改善箇所説明図①

ブレーキアクチュエータ用制御コンピュータ

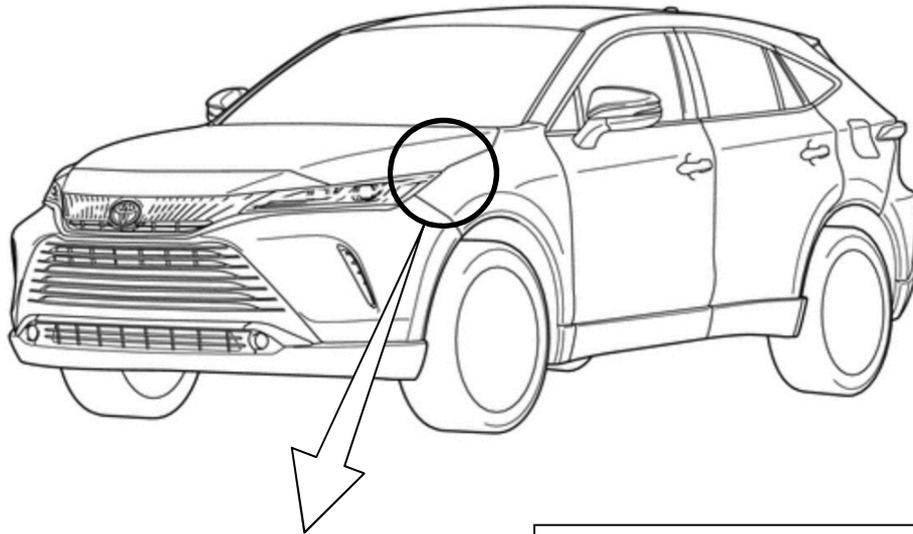
基準不適合発生箇所

横滑り防止装置（V S C）において、制御プログラムが不適切なため、V S C機能オフ状態でブレーキペダルを踏んだままシステム停止後に再始動すると、機能オン状態に復帰しない。そのため、オフ表示灯が点灯し、V S Cが作動しないおそれがある。

全車両、ブレーキアクチュエータ用制御コンピュータのプログラムを対策仕様に修正する。

識別：改善済車両には車台番号打刻の右上部に黄色ペイントを塗布する。
